## リコール届出一覧表

リコール届出日：平成22年5月20日

リコール届出番号	2538	リコール開始日	平成22年5月21日	
届出者の氏名又は名称	本田技研工業株式会社 代表取締役 伊東 孝紳	問い合わせ先：お客様相談センター TEL 0120-112010		
不具合の部位（部品名）	燃料装置（ゴム製ホース）			
基準不適合状態にあると認める構造、装置又は性能の状況及びその原因	主室と副室の2室からなる燃料タンクを内部で連結する配管のゴム製ホースと副室側のフィルタユニットを組み付ける作業が不適切なため、当該ゴム製ホースが振れて閉塞するものがある。そのため、副室に燃料が残っていても主室に十分供給されず、主室の燃料がなくなるとエンジンが停止し、再始動できなくなるおそれがある。			
改善措置の内容	全車両、燃料タンクの連結配管及びゴム製ホースを新品と交換し、当該ゴム製ホースとフィルタユニットを正しく組み付ける。			
不具合件数	7件	事故の有無	なし	
発見の動機	市場からの情報による。			
自動車使用者及び自動車分解整備事業者に周知させるための措置	<ul style="list-style-type: none"> <li>・使用者：ダイレクトメールで通知する。</li> <li>・自動車分解整備事業者：日整連発行の機関誌に掲載する。</li> <li>・改善実施済車には、運転者席側ドア開口部のドアストライカー付近にNo.2538のステッカーを貼付する。</li> </ul>

# 改善箇所説明図

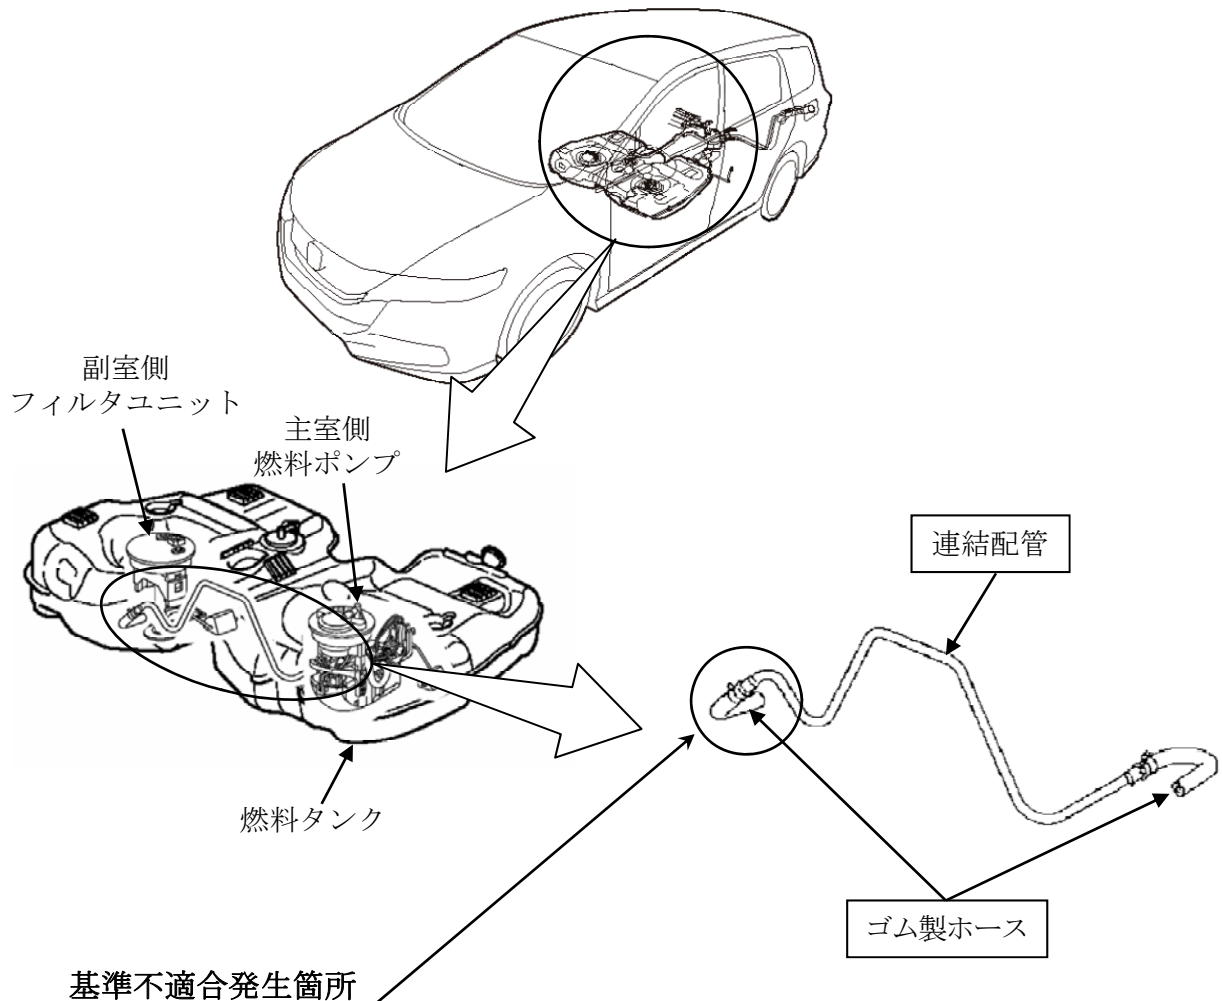
主室と副室の2室からなる燃料タンクを内部で連結する配管のゴム製ホースと副室側のフィルタユニットを組み付ける作業が不適切なため、当該ゴム製ホースが捩れて閉塞するものがある。そのため、副室に燃料が残っていても主室に十分供給されず、主室の燃料がなくなるとエンジンが停止し、再始動できなくなるおそれがある。

全車両、燃料タンクの連結配管及びゴム製ホースを新品と交換し、当該ゴム製ホースとフィルタユニットを正しく組み付ける。

識別：助手席側ドア上部ヒンジ下側ボルト頭部に黄色ペイントを塗布する。
